Verslag huishoudelijke elektrische installatie op laagspanning en zeer lage spanning

Referentie: **009-20261008-01**	Datum controle: **08/10/2026**
Keurder: **009**

Eigenaar:		EAN-code:	**541448820057943983**
Adres installatie:	**Waalborrelaan 50, 1730 - Asse**	Nummer teller(s):	**1sag3105133536/4094270**
		Distributienetbeheerder installatie:	**Fluvius**

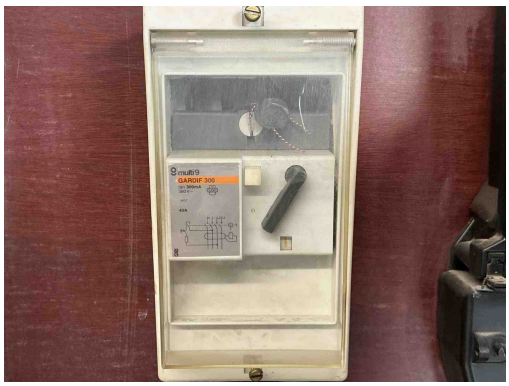
D24 - De differentieelstroombeschermingsinrichtingen die worden geplaatst in huishoudelijke installaties dienen tenminste van het type A te zijn (Boek 1: 5.3.5.3).

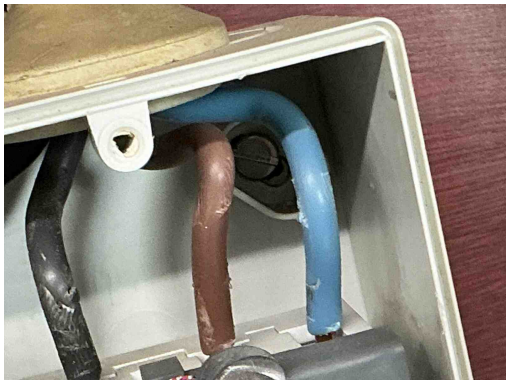
D01 - De differentieelstroominrichting schakelt niet uit na indrukken van de testknop (Boek 1: 5.3.5.3).

T21a - Het elektrisch materieel is niet geplaatst volgens de voorschriften van de fabrikant/ regels van goed vakmanschap. (Boek 1: 1.4.1.3) Oa ophangvijzen elektrisch verdeelbord niet afgedekt. Zie klasse II toestel.
Opmerking: Bord 1

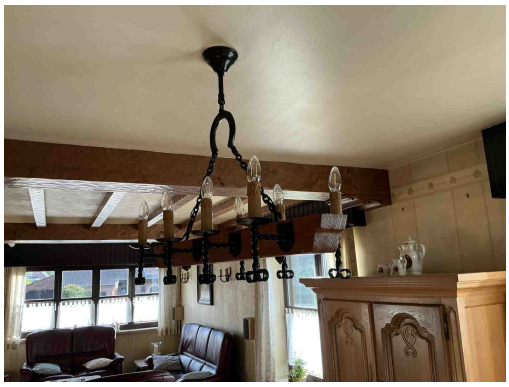
T24 - Het gebruik van elektrische machines of toestellen van klasse 0 en 0I is verboden. (Boek 1, Onderafdeling 4.2.4.3)

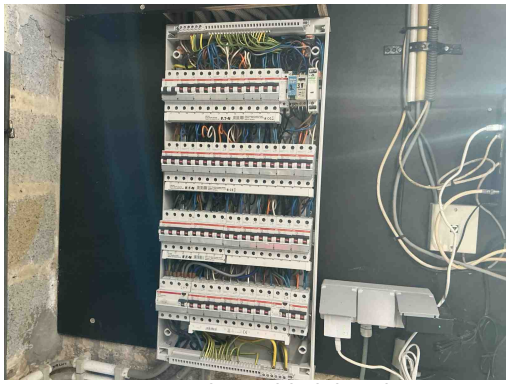
T24 - Het gebruik van elektrische machines of toestellen van klasse 0 en 0I is verboden. (Boek 1, Onderafdeling 4.2.4.3)

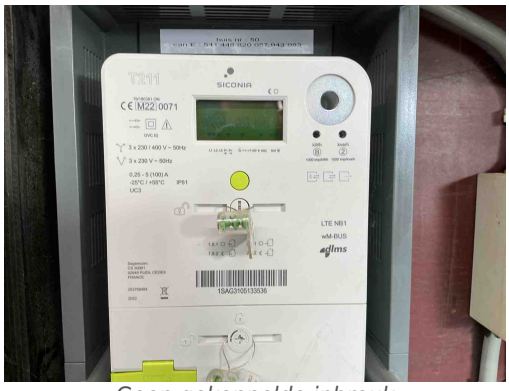
C28 - Niet gebruikte leidingen onder spanning zijn niet op een degelijke manier geïsoleerd of verwijderd (Boek 1: 4.2.1.1).

C21 - Het gebruik van geleiders van het type VOB, zonder bijkomende afscherming is niet toegestaan (Boek 1: 5.2.9.6).
